ADDENDA N° 2

Numéro de la demande de soumissions : 18-1104

Titre : Édifice 49 Laboratoires/Génomique rénovations – FEC (18-1104)

Date : 23 octobre 2018

A-101

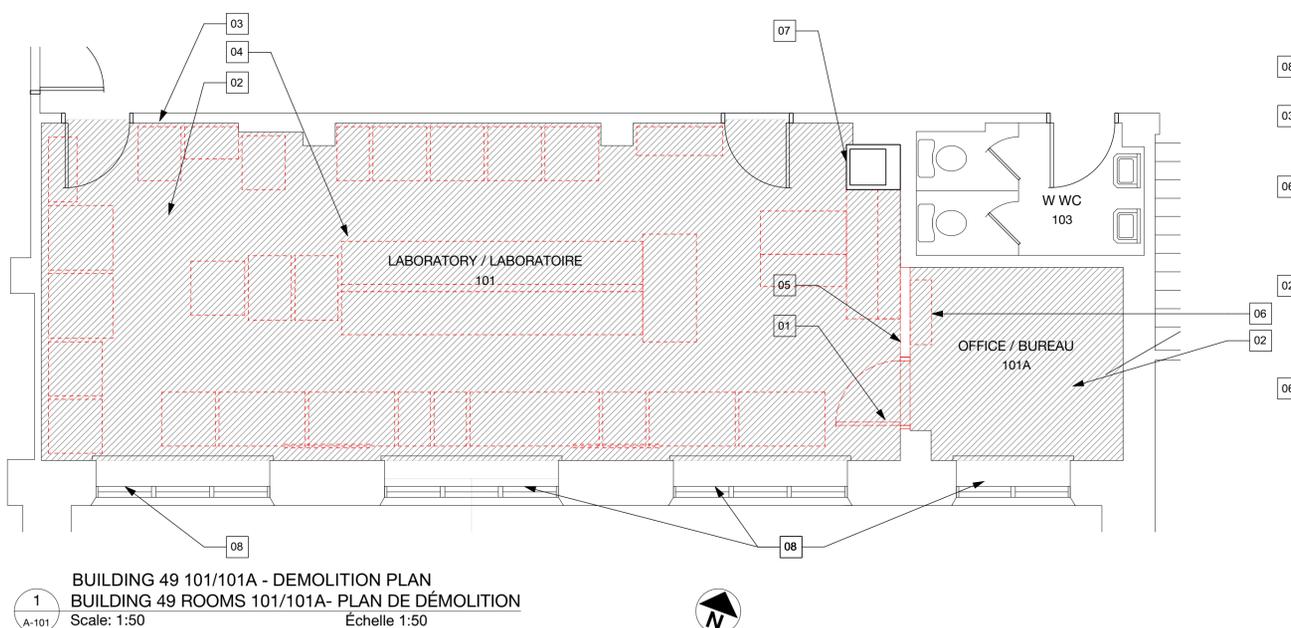
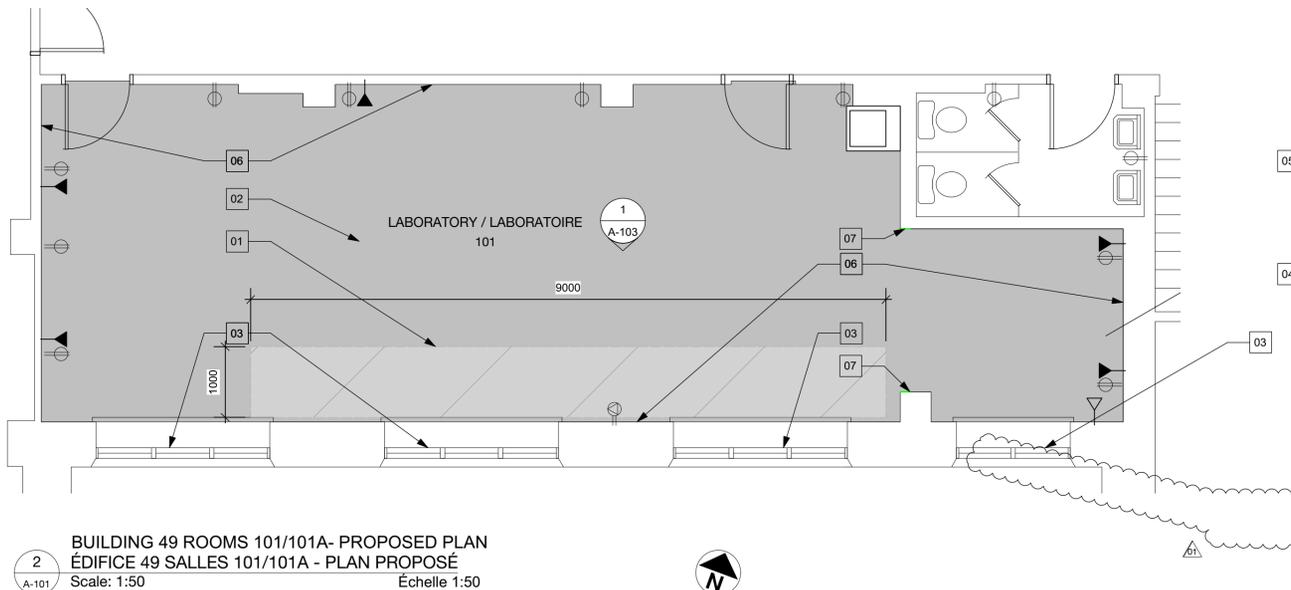
- 1. A la Feuille A-101.**
Supprimer le texte pour Note du plan proposé #08.
- 2. A la Feuille A-101.**
Ajouter 3/A-001 et 4/A-001 afin de clarifier l'étendue des travaux sur la toiture. Le toit existant est un système bicouche élastomère.
- 3. A la Feuille A-004.**
Retirer Nomenclature Détaillée Des Portes et de la Quincaillerie.
- 4. A la Feuille A-103.**
Remplacer le note de menuiserie #04.
Ajouter le note de menuiserie #08.
- 5. A la Feuille A-103.**
Ajouter la dimension pour les étagères.

Q 2. La nouvelle note de travail 8 de la page A101 mentionne un détail sur la page 1A105, mais cette page n'existe pas; que devrions-nous faire?

Q 7. Quelle est la composition des murs qui sont enlevés? Cloison sèche, béton, etc.? (Note 5 du détail 3/101?)

R 2. Voir la note 1 ci-dessus.

R 7. Les murs à enlever sont généralement composés de plâtre sur blocs de terre cuite.

BUILDING 49 ROOF PLAN
ÉDIFICE 49 PLAN DU TOITURE
Scale: 1:300 Echelle 1:300

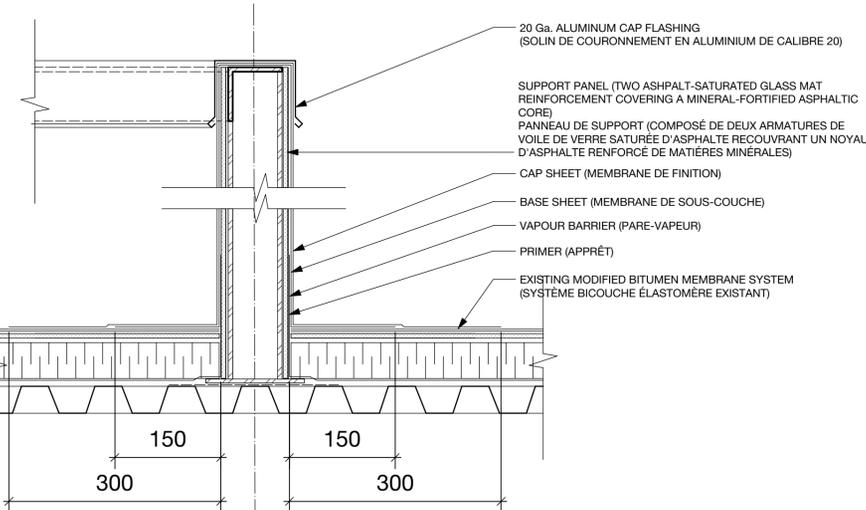
Q 26. Nous avons du travail à faire sur le toit. Est-il sous garantie actuellement? Si nous sommes responsables de la réparation du toit, pouvons-nous avoir la portée des travaux et connaître la composition du toit?

R 26. Le toit actuel n'est pas sous garantie. La couverture actuelle est constituée de deux couches de bitume modifié. Veuillez consulter la note n° 2 ci-dessus pour connaître la portée des travaux de réparation du toit.

A-004

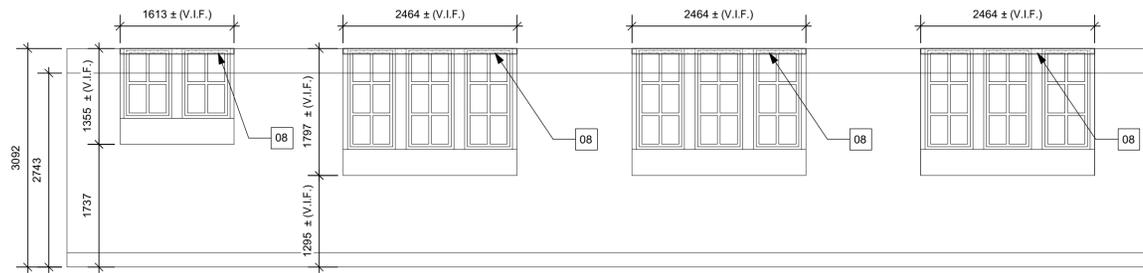
Q 12. Le dessin A-004 peut-il être réémis en anglais? Les notes sont seulement en français et certains de nos sous-traitants l'ont demandé.

Q 23. Est-ce que la nomenclature des portes/la nomenclature de la quincaillerie du dessin A-004 s'appliquent à ce projet? Les numéros de portes et de salles ne semblent pas correspondre.

R 12. Les spécifications de la feuille A-004 (volets roulants) renvoient aux spécifications pour les stores à rouleaux. Les spécifications en anglais pour les stores à rouleaux se trouvent sur la feuille A-002. Les tableaux et les annexes du côté droit de la page A-004 sont en anglais et en français.

R 23. Veuillez consulter la note 3 ci-dessus.

A-103

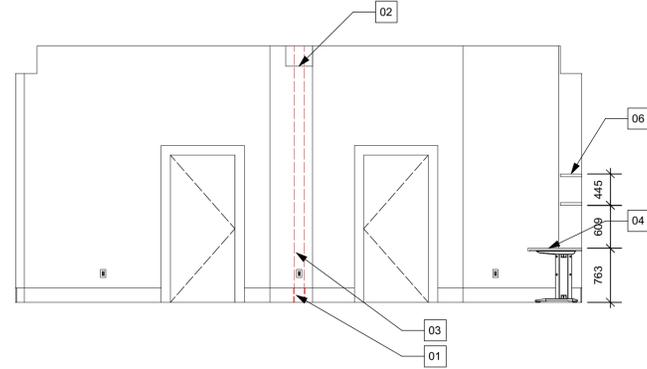
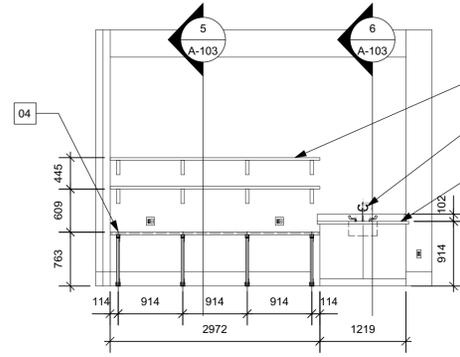
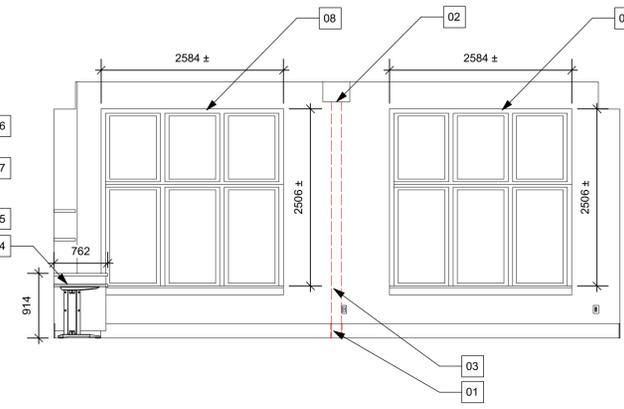
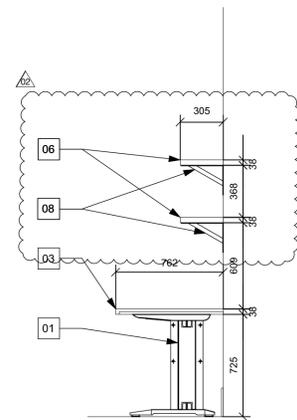
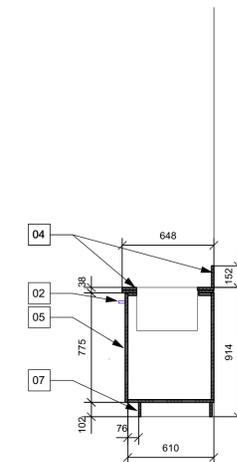
Q 24. En ce qui concerne le projet noté ci-dessus, veuillez fournir certaines spécifications pour les pattes de table illustrées à la note 01 de la page A-103, 5. De plus, veuillez fournir les détails de montage pour les étagères au-dessus de ce bureau, puisque la section ne contient aucune information, et que l'élévation montre quelque chose, mais il n'y a pas de description. Il y a beaucoup de façons de monter ces étagères, pour une large gamme de prix.

Q 25. Pour le comptoir où l'évier se trouve, 2 détails demandent du plastique stratifié avec un dosseret et un autre demande de l'acier inoxydable. Veuillez préciser lequel nous devons utiliser pour établir les prix.

R 24. Pour ce qui est des pieds de bureau, Richelieu 646072100106 est un produit acceptable (ou l'équivalent). Pour les étagères au-dessus du bureau, supports en métal robuste avec contrevents en diagonale à entraxes de 24 po. Richelieu 494W12B (ou équivalent) est un produit acceptable.

R 25. Le comptoir de l'évier sera en acier inoxydable (C2). Le comptoir du bureau sera en plastique stratifié (C1), voir la note 4 sur la feuille A-103.
